Heerderweg Epe (N794)

Verkeersveiligheidsaudits
Afweging varianten op basis van veiligheid

Afweging varianten op basis van veiligheid

Datum	9 mei 2016
Kenmerk	GDL354/Gth/1996.03
Eerste versie	25 april 2016

Opmerkingen tekening 8

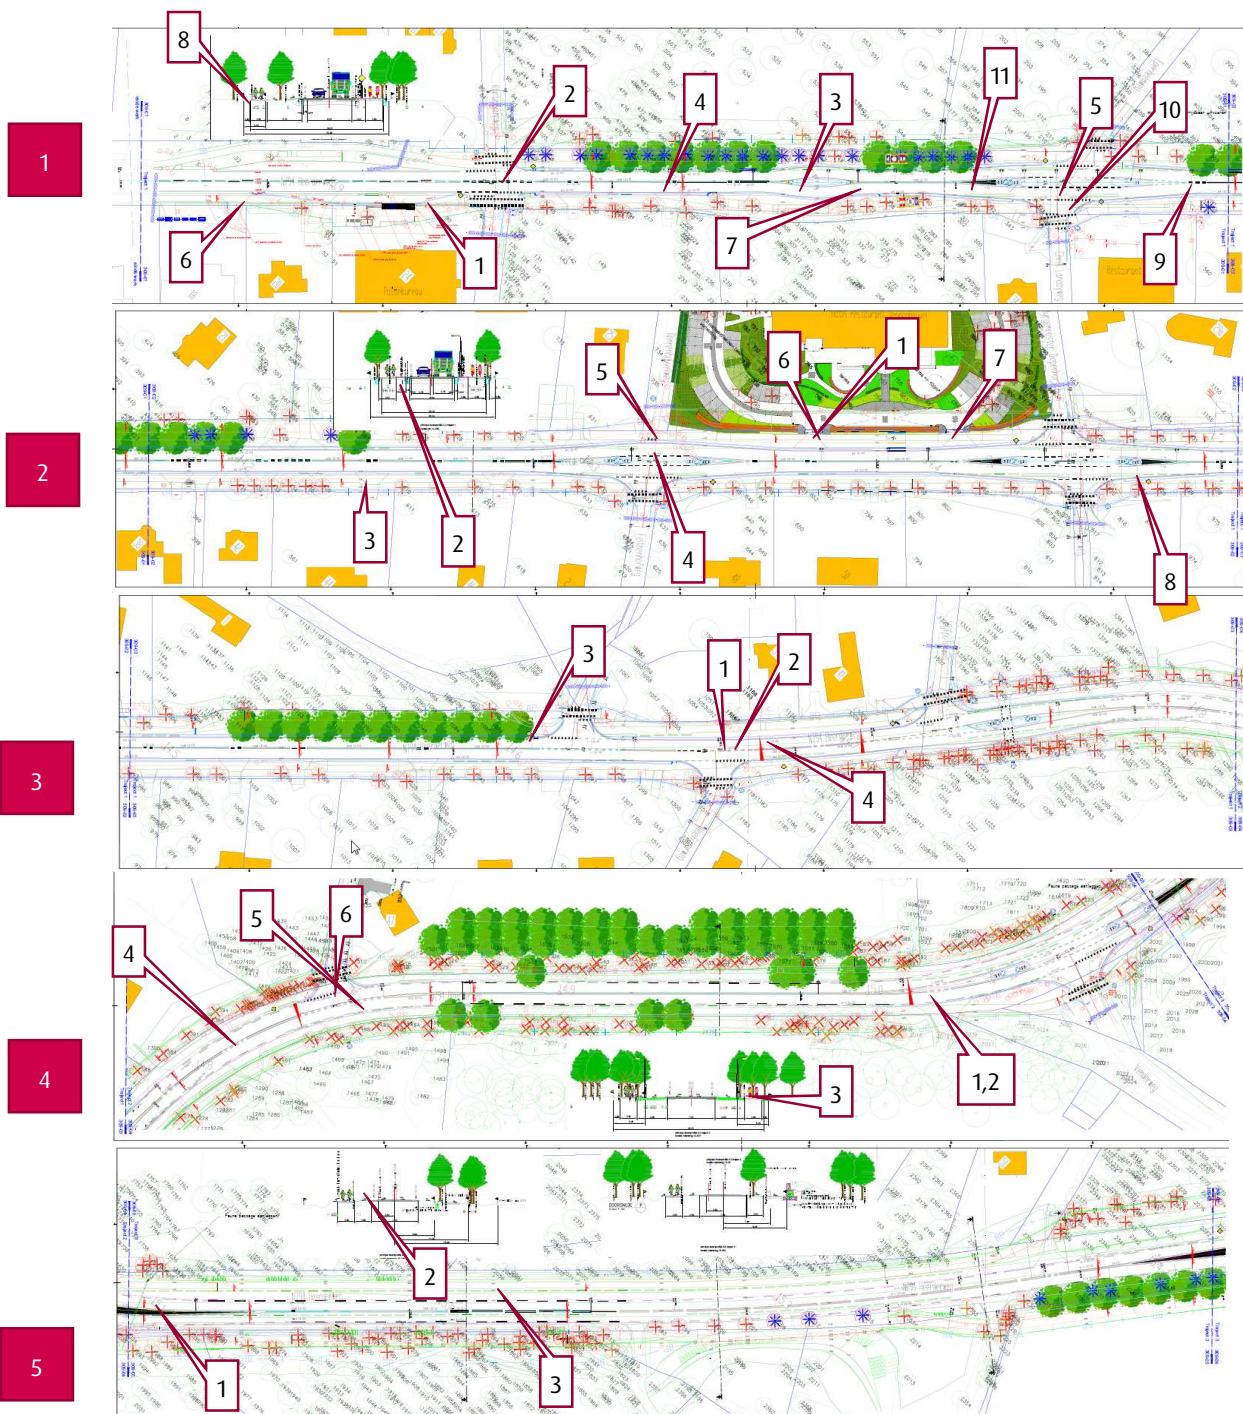
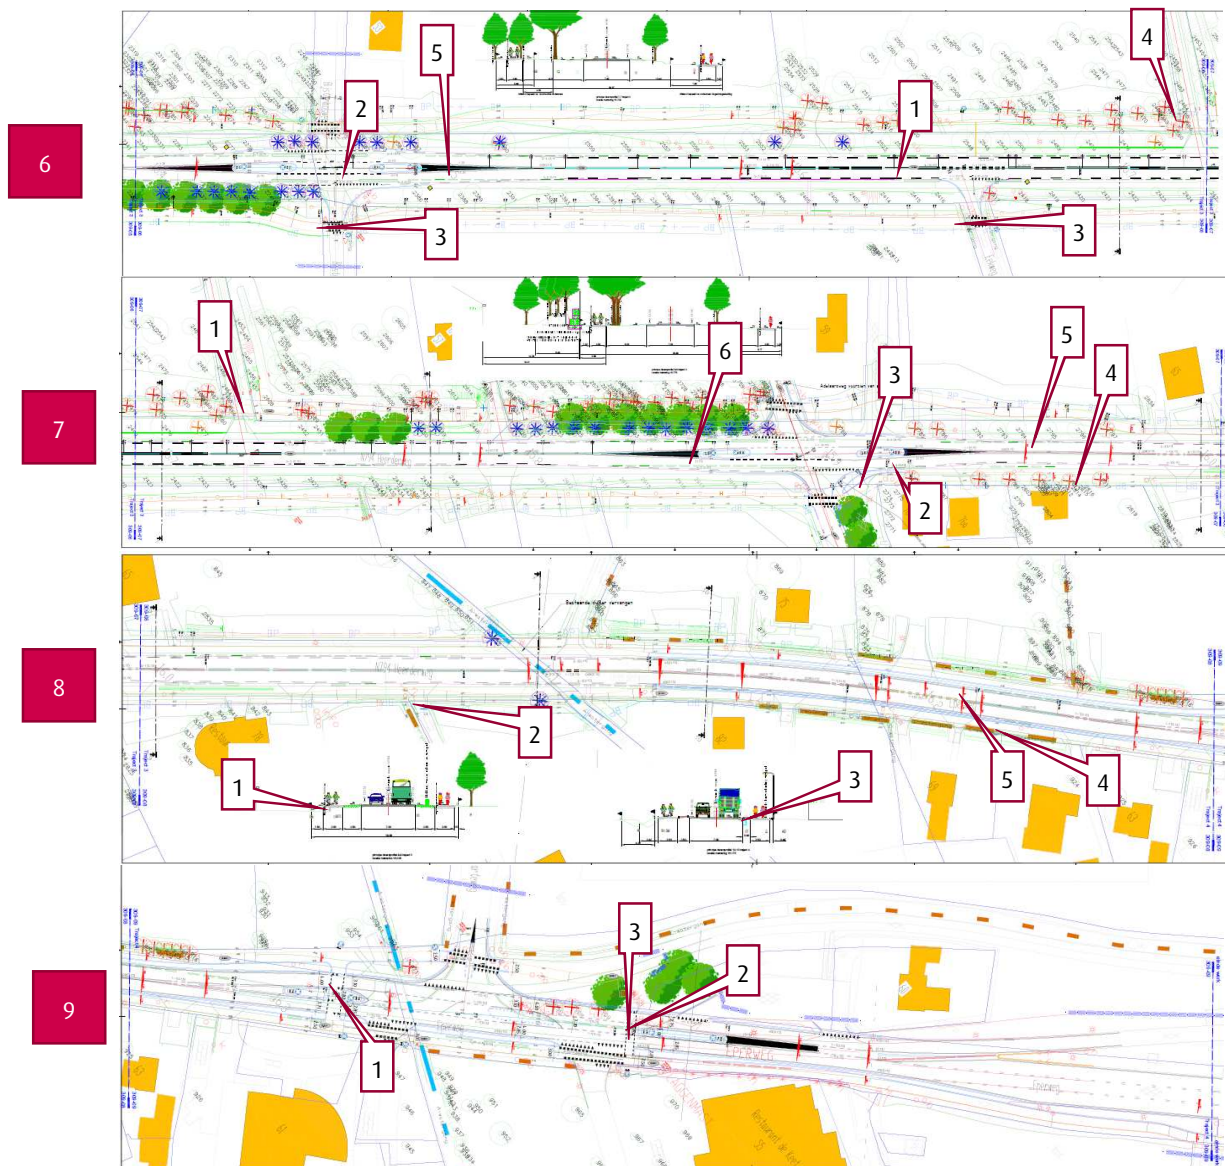
nr.	opmerking	beoordeling	aanbeveling
9.1	Fietsroutes zijn niet zo duidelijk/herkenbaar gewenste routes? (bijvoorbeeld zuid naar Zwarteweg).	A	Waar nodig fietspad geschikt maken voor twee richtingen gebruik.
9.2	Ontsluiting MCD: alleen opstel-mogelijkheid waarom geen linksafvak of ontsluiting via VRI.	EA	Bij 80 km is linksafvak gewenst of ontsluiting via VRI
9.3	Fietsoversteek aan begin opstelvak Mc Donalds heeft te smalle opstel-ruimte voor de fiets.	EA	Oversteek maken op fysieke deel van de middengeleider.
